Elektrische Fehler in der Trailer EBS Anlage (für Softwarestand C1 bis D) mit Anhängerbremsventil 971 002 802 0

Diese Information bezieht sich auf Fehler bei der Signalübermittlung zwischen Anhängerbremsventil 971 002 802 0 und dem TEBS Modulator.

Reparatursatz 971 002 921 2 bei Softwarestand C1, C2

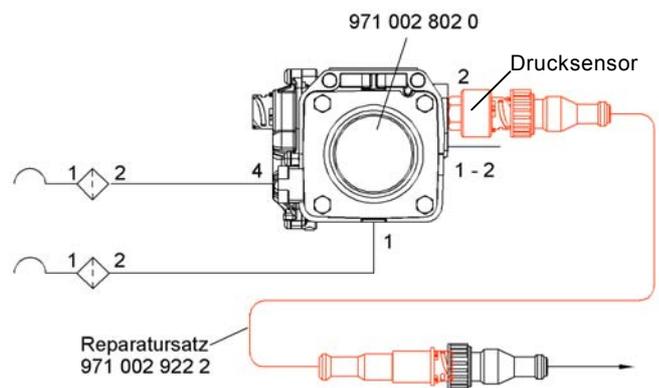
Das vorhandene ABV 971 002 802 0 ist mit dem Rep.-Satz 971 002 921 2 oder 971 002 922 2, je nach Softwarestand der TEBS Elektronik, nachzurüsten.

Der Reparatursatz 971 002 921 2 beinhaltet:

- Y-Kabel
- Druckschalter
- Drucksensor
- Schottverschraubung
- Kontermutter
- T-Stück

Reparatursatz 971 002 922 2 bei Softwarestand C3 und D

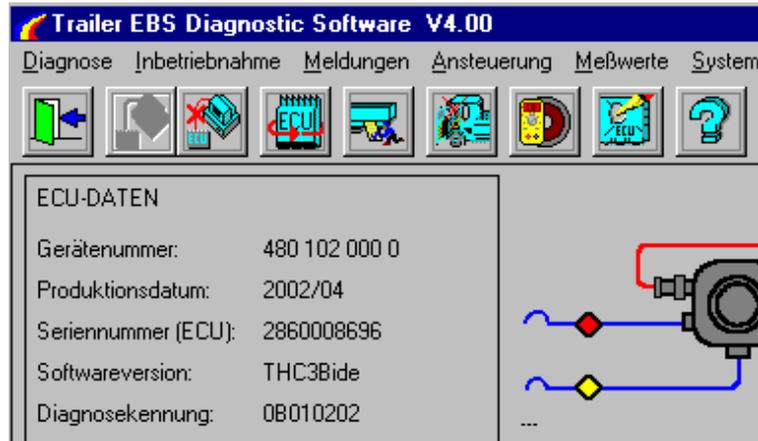
Der Reparatursatz 971 002 922 2 beinhaltet:

- Kabel
- Drucksensor
